柏崎刈羽原子力発電所 1 号機
機器・配管系の耐震安全性評価について

(指摘事項に関する回答)

平成 22 年 3 月 8 日

東京電力株式会社

図2 燃料交換機解析モデル

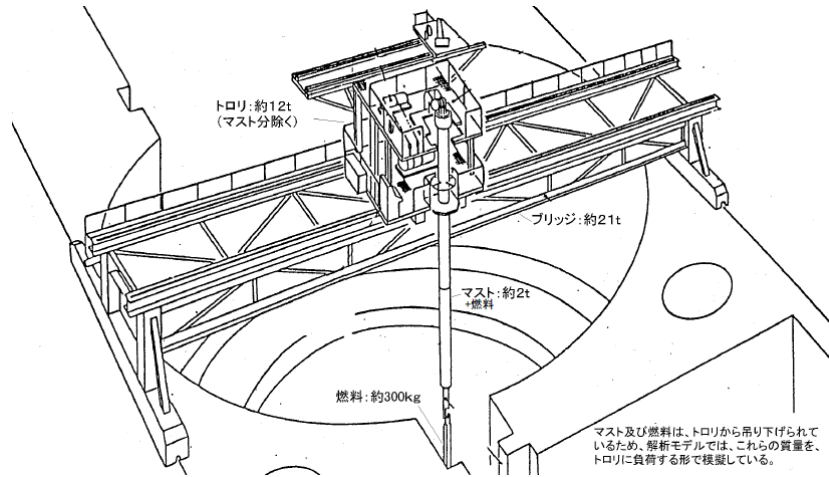
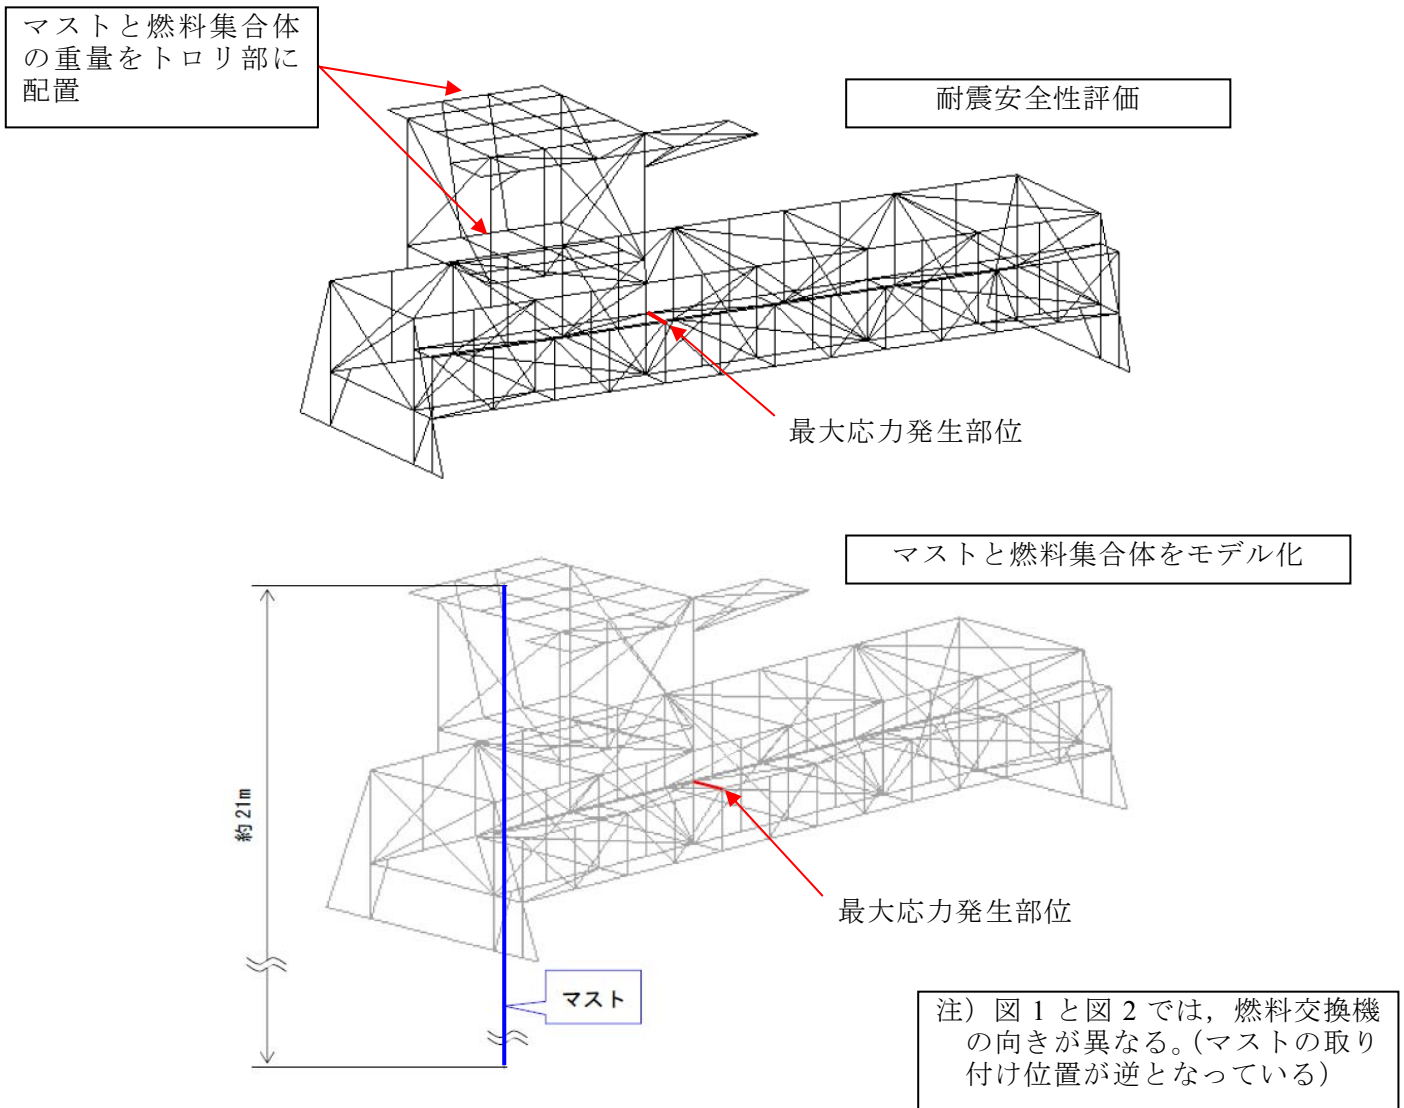
水中にある設備について、地震応答解析モデルにおける水の効果をどのように見込んでいるのか説明すること。

- ・ 燃料交換機（マスト部分）
- ・ 制御棒・破損燃料貯蔵ラック
- ・ 使用済燃料貯蔵ラック

燃料交換機のマスト部分および燃料集合体については、解析モデル上は集中質量として、マストと燃料集合体の重量の合計をトロリ部に配置している。

その際に水の効果は考慮していないが、燃料交換機は総重量が約 35 ton であり、そのうちマストと燃料集合体の重量の合計は約 2 ton 程度と全体に対して相対的に軽量であること、および、マストおよび燃料集合体はトロリからぶら下がっているものであるため、水が燃料交換機全体の地震応答に与える影響は小さい。なお、マスト部分及び燃料集合体をモデル化し（図 2）、水の効果も考慮して評価をおこなった結果、発生値は耐震安全性評価の値を下回ることを確認した（表 1）。

燃料交換機のマストは、内部に 2 本のワイヤが取付られている構造であり、マストと燃料集合体の重量はワイヤにかかる構造となっている。ワイヤの強度は燃料及びマストの重量に対して十分な裕度（ワイヤの耐荷重は、燃料とマストの重量の合計の約 17 倍）を有している。

図 3 制御棒・破損燃料貯蔵ラック

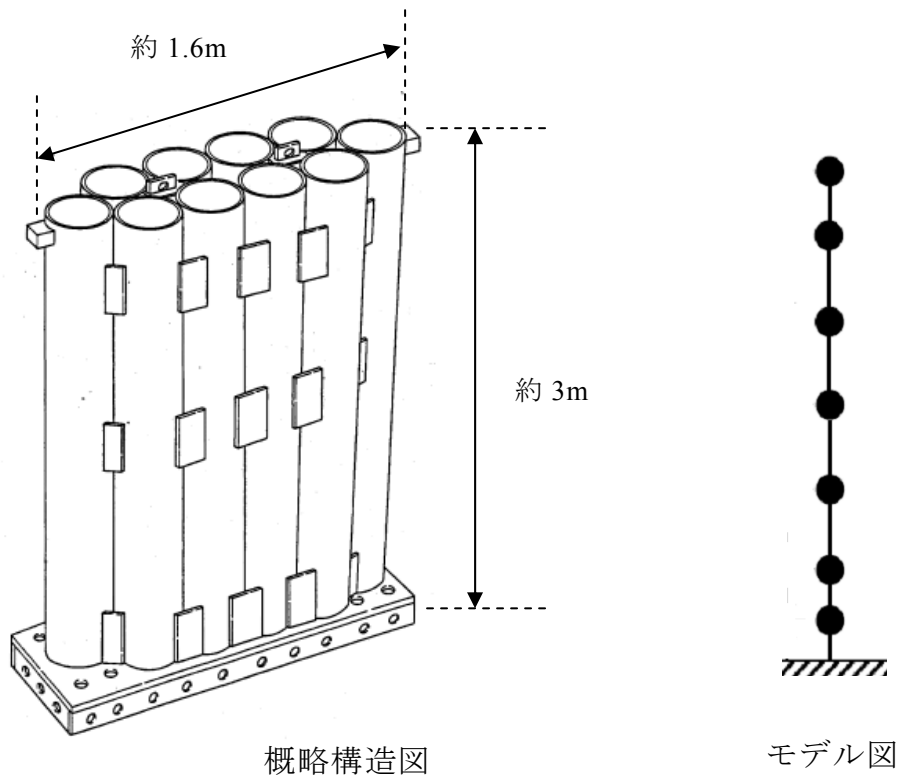
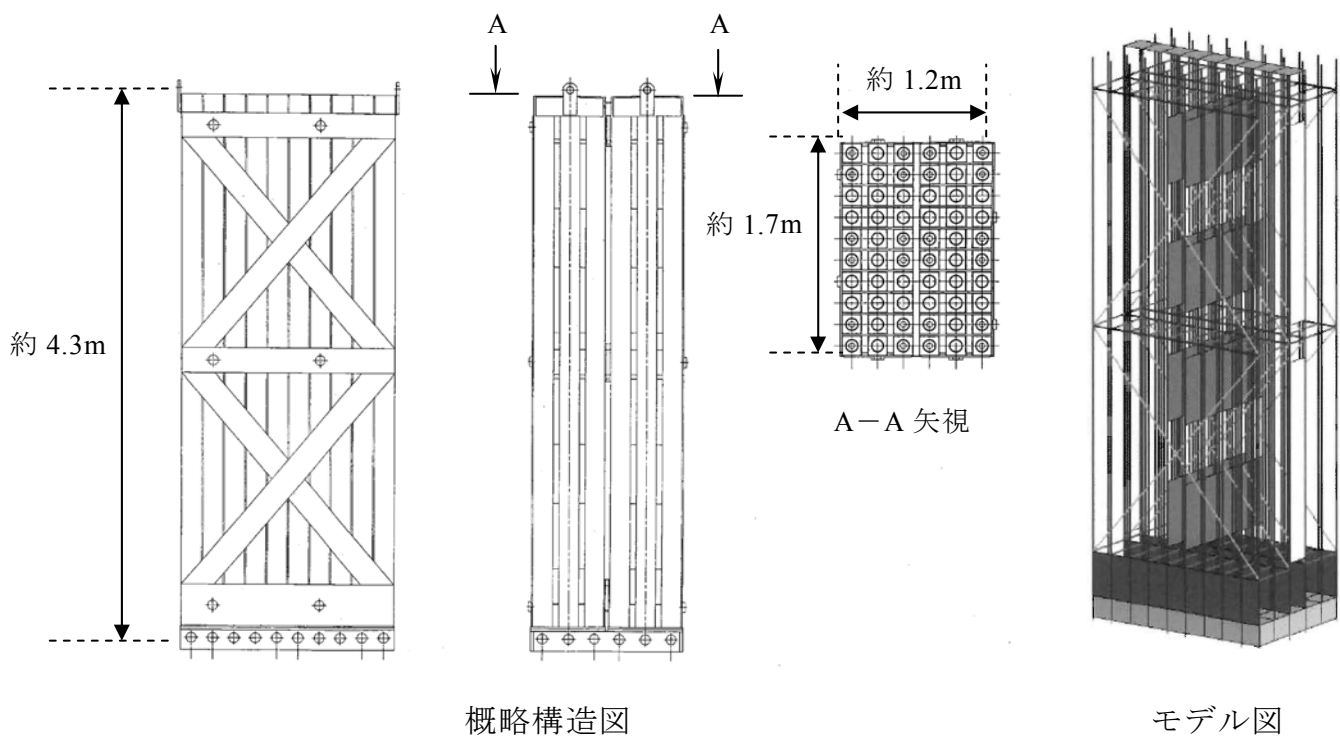
水中にある設備に対する付加質量の考え方について説明すること。

制御棒・破損燃料貯蔵ラックは、多質点で 1 次元的にモデル化する（図 3 参照）。使用済燃料貯蔵ラックは、はりおよび板要素で 3 次元的にモデル化する（図 4 参照）。モデル化の際には、構造物等の質量（ラックに貯蔵している燃料等の質量，ラック自体の質量，ラックに含まれる水の質量）の他に，付加質量をモデルに含ませて固有値解析を実施している。

制御棒・破損燃料貯蔵ラックは，固有値解析の結果から得られる固有周期での加速度を床応答スペクトルから読み取り，読み取った加速度に質量を乗じて地震慣性力を算出する。使用済燃料貯蔵ラックは，固有値解析の結果から得られる固有周期，刺激係数と，入力となる床応答スペクトルから，スペクトルモーダル解析により，地震応答加速度を算出する。この地震応答加速度に質量を乗じて地震慣性力を算出する。

図1 上部シヤラグの評価部位

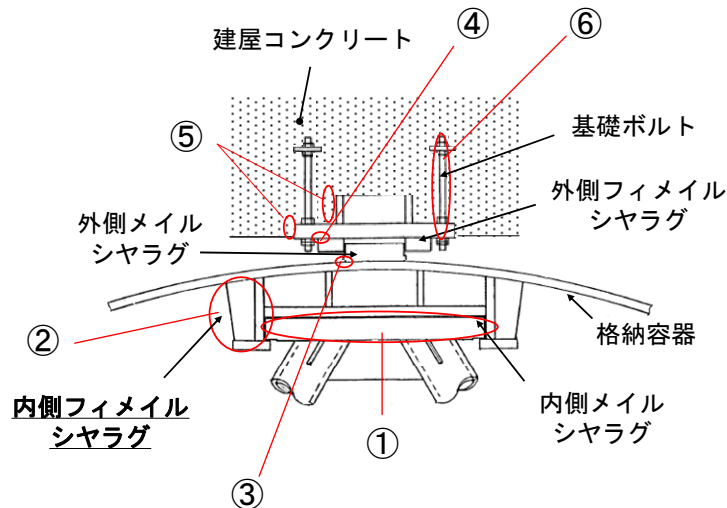
以下の設備については、もっとも評価が厳しい部位の他の部位についても評価結果を示すこと。

- ・ 燃料交換機
- ・ 上部シヤラグ

上部シヤラグは図1に示す各部位に対する構造強度評価を実施している。耐震安全性評価としては、今回、耐震強化工事を実施しているという観点から耐震強化前の裕度が最も小さい部位である「内側フィメイルシヤラグ」の評価結果を報告しているが、各部位の評価結果を表1に示す。

※評価基準値に対する裕度(評価基準値/発生値)は外側フィメイルシヤラグの側面コンクリートが最小であるが、今回内側フィメイルシヤラグに対して耐震強化を実施しているという観点から、耐震安全性評価の評価部位として内側フィメイルシヤラグを選定した。(耐震強化前の裕度は0.81)

図2 新潟県中越沖地震シミュレーション解析による燃料集合体の相対変位（7号機）

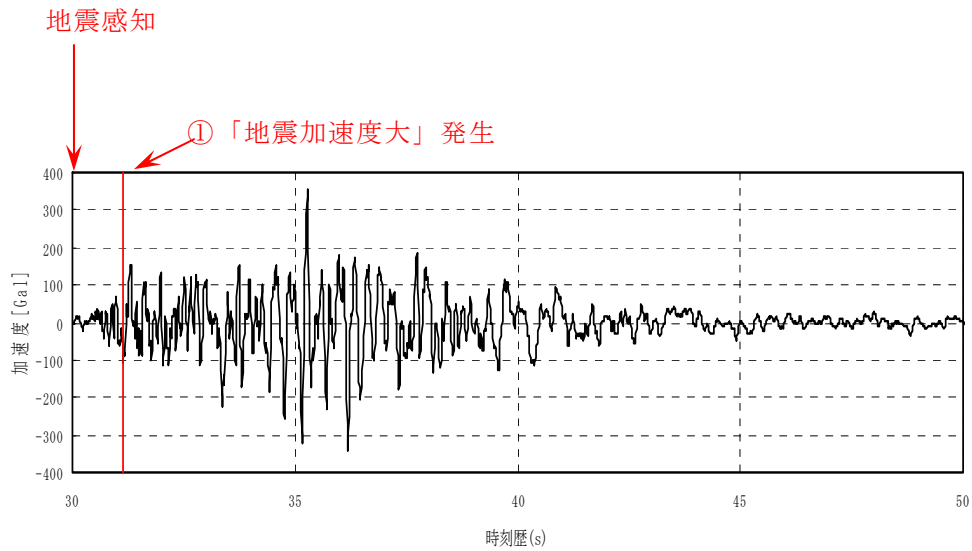
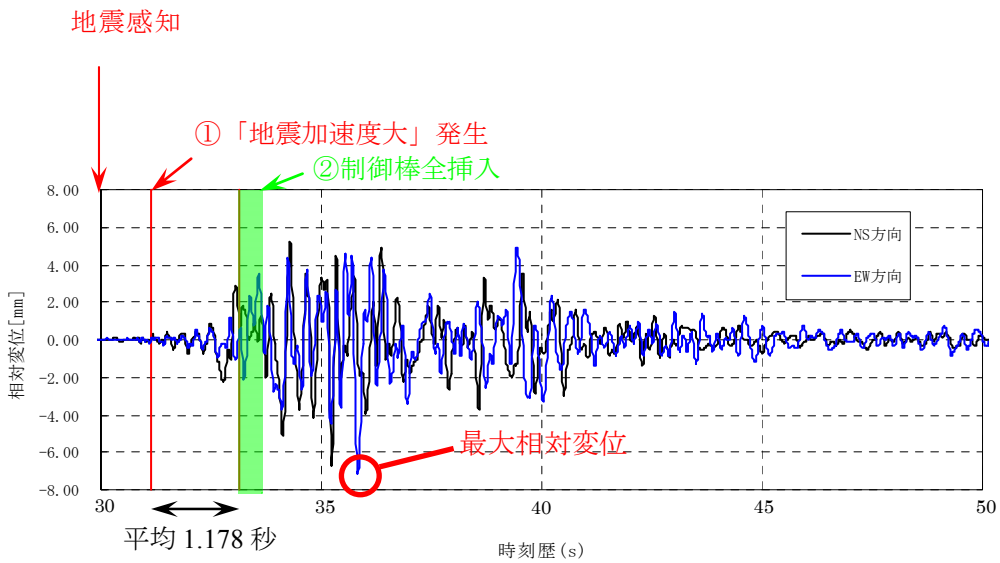
中越沖地震時において、地震によるスクラム要求があってから、実際に制御棒の挿入完了までのタイムラグを示すこと。

7号機においては、中央制御室のプロセス計算機の打ち出し記録から、原子炉建屋最地下階の上下方向観測加速度が 100gal に達した時刻に「地震加速度大」を発生したと判断される。これは、地震を感知してから約 1.2 秒である (図 1)。

また、スクラム時間の測定記録によれば、制御棒が挿入を始めてから全挿入されるまで平均 1.178 秒 (最大 1.260 秒, 最小 1.086 秒)であり、新潟県中越沖地震のシミュレーション解析で計算された燃料集合体の最大相対変位 (7.1mm) が発生したタイミングの前に、制御棒が全挿入されたと考えられる (図 2)。なお、スクラム要求信号が発生してから制御棒が挿入を始めるまでのタイムラグは非常に小さく (0.05 秒以下)、挿入時間のばらつきに包絡される。

図1 燃料交換機の評価部位

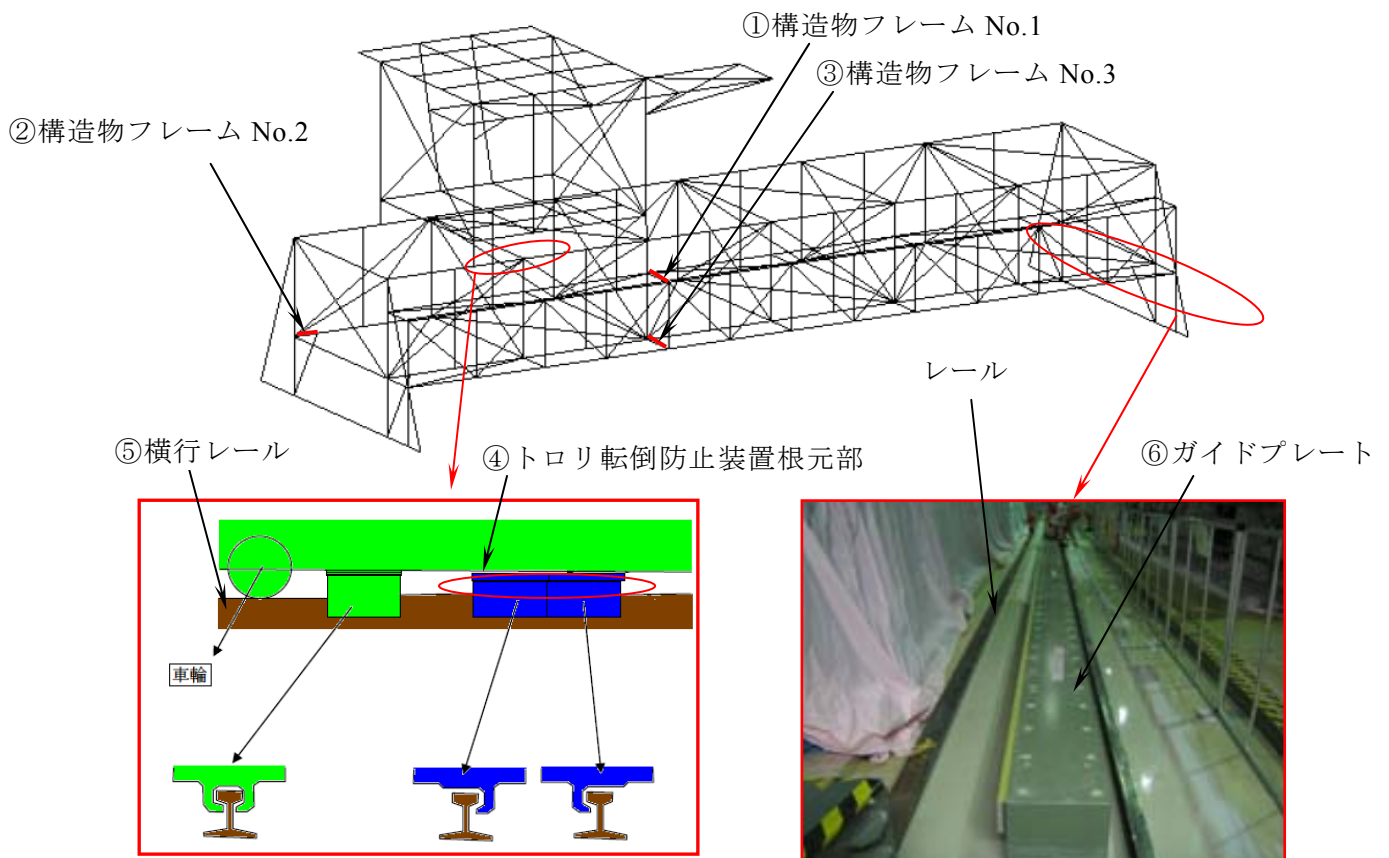
評価基準値に対して発生値が近い設備について、評価上の余裕を説明すること。

燃料交換機は地震時の落下防止の観点から評価部位を選定し、各部位に対する構造強度評価を実施している（図1）。

耐震安全性評価としては、最も裕度の小さい部位である「構造物フレーム」の評価結果を報告しており、各部位の評価結果を表1に示す。

図5 1号機 RPV ペDESTAL脚部 せん断変形スケルトンカーブ

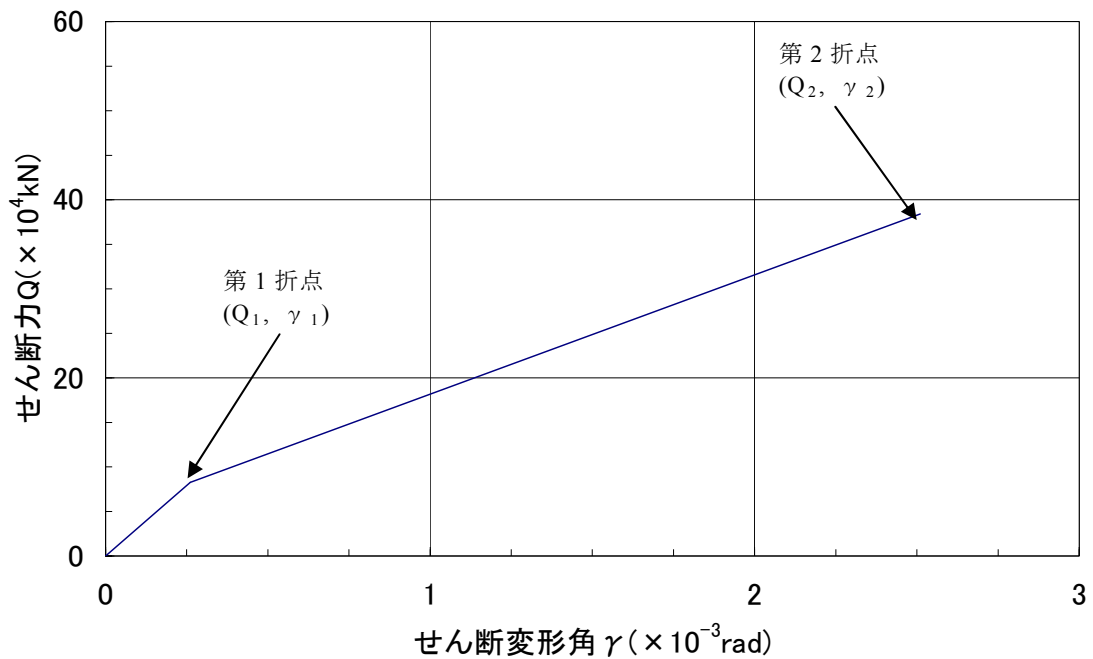
原子炉本体基礎の復元力特性について説明すること。

RPV ペDESTALは、二重円筒の空隙を、たてリブで一定の間隔に区切った隔壁構造である。この構造を考慮してひび割れ後のコンクリートの有効せん断剛性を既往の文献*に基づき設定。

1号機のRPV ペDESTALに設定したせん断変形スケルトンカーブを図5に示す。

図 2 原子炉本体基礎及び原子炉遮へい壁地震応答分布図 (Ss-1 EW 方向)

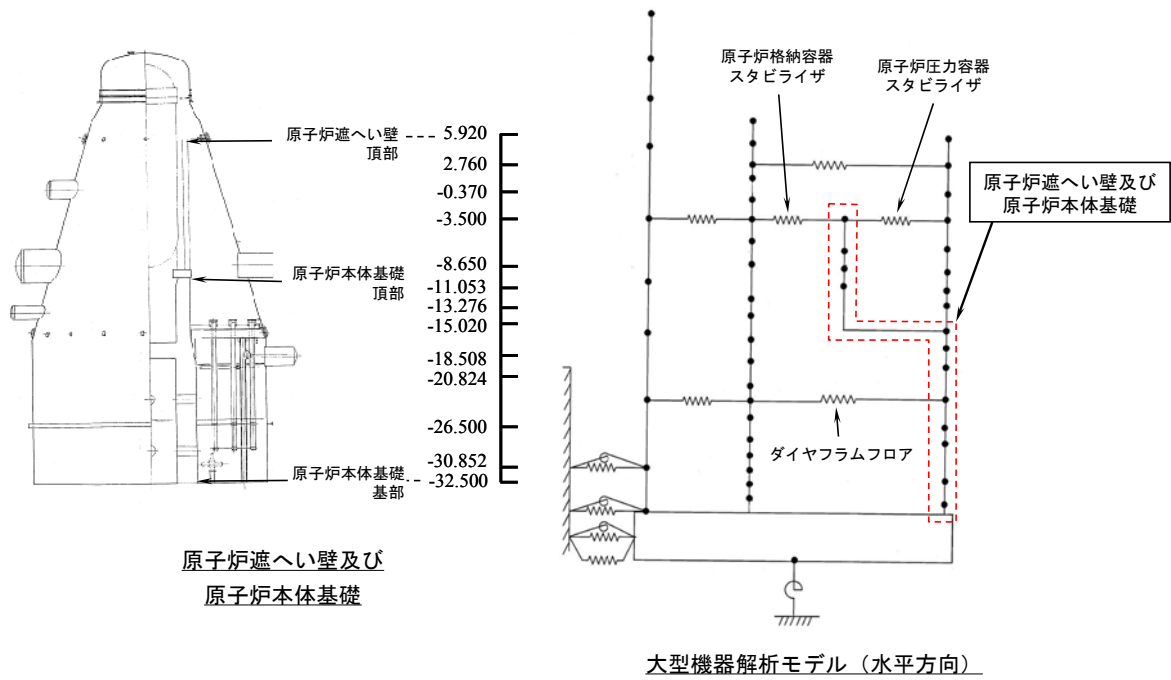
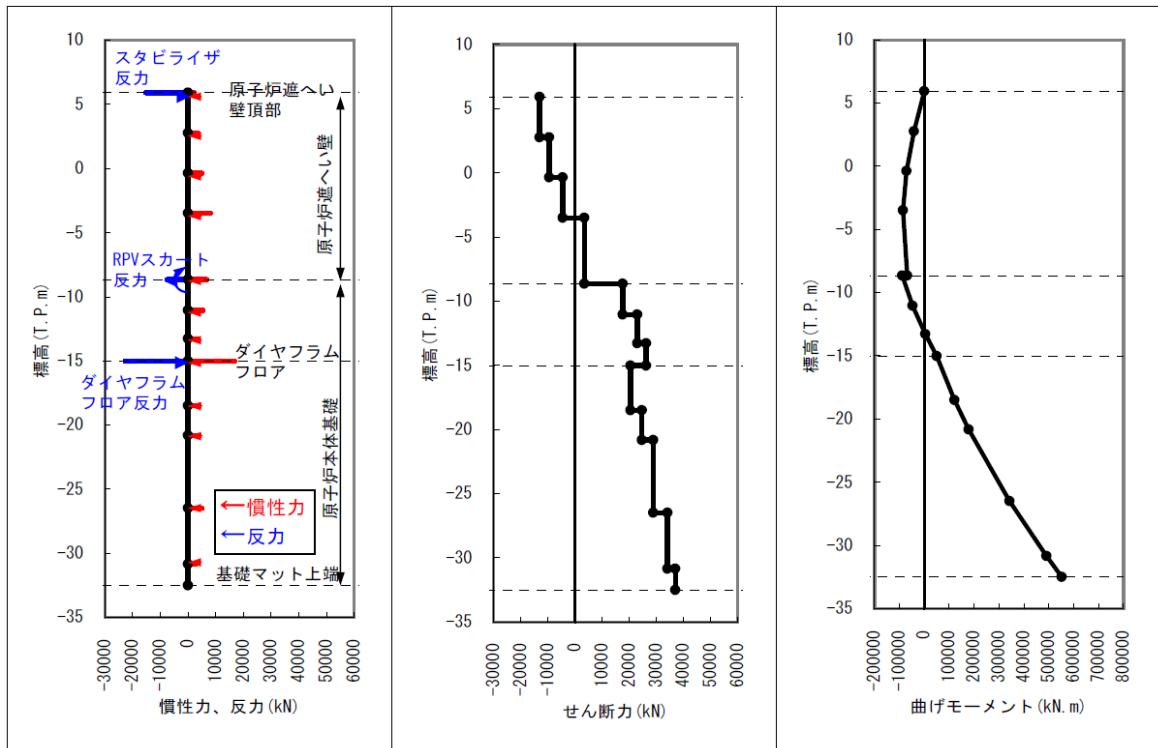
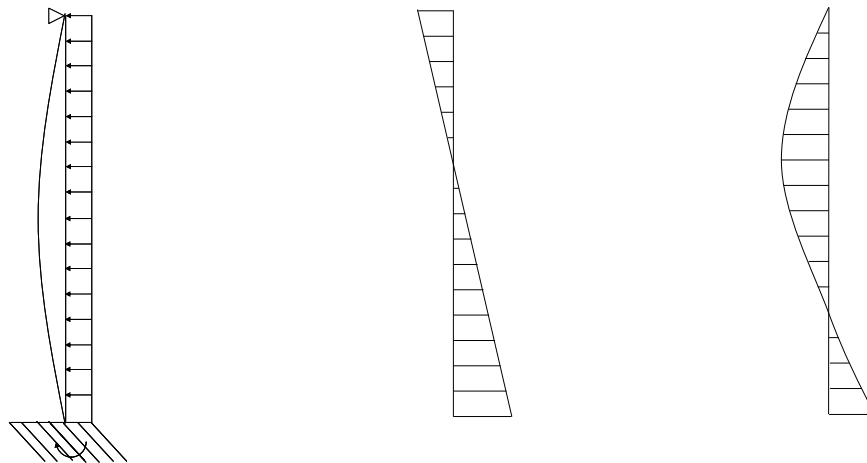
構造 W45-3-2 の 24 頁に記載されている地震応答分布図について、補足説明すること。(下図○部；せん断力分布は一定で、モーメントが高さが下がるに従い減少している部分がある)

地震応答解析モデルでは、基礎マット上端を固定端とし、ダイヤフラムフロアおよびスタビライザ（原子炉格納容器スタビライザ、原子炉压力容器スタビライザ）で支持されたはりでモデル化している（図 1）。

前回の資料の地震応答分布図は、基準地震動 Ss-1~5 ごとに算出した最大応答値を包絡したものである。そのため、応答分布の傾向を確認する観点から、Ss-1 を代表として、特定の時刻（原子炉遮へい壁基部のモーメン

トが最大となる時刻)での応答分布図を図2に示す。この時のせん断力分布、モーメント分布は、分布荷重を受ける一端ピン支持、他端固定のほりに類似している。

図 1 使用済燃料貯蔵ラックの振動モード図

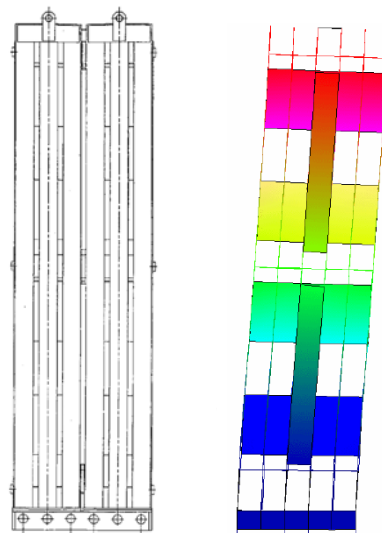
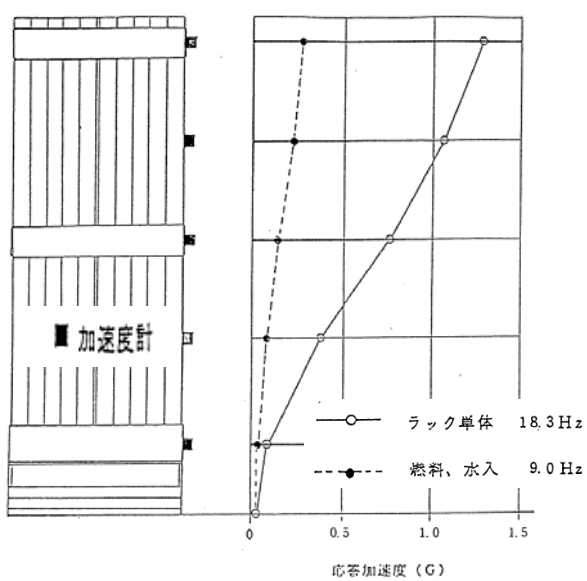
使用済燃料貯蔵ラックについて、いろいろな周波数成分を含んでいる地震動においても、特定の周波数での加振で得られた減衰定数が適用できるのか。
(平成 22 年 1 月 12 日 耐震・構造設計小委員会構造WG (第 45 回))

短辺方向、長辺方向ともに 0.05 秒を上回る固有周期の振動モードは 1 次モードしかないことから、試験体の 1 次固有周期の入力波にて加振して得られた減衰定数を用いることは妥当であると判断している。

また、振動試験の試験体と 1 号機の使用済燃料貯蔵ラックの振動モードは同じせん断モードであることを確認している (図 1)。
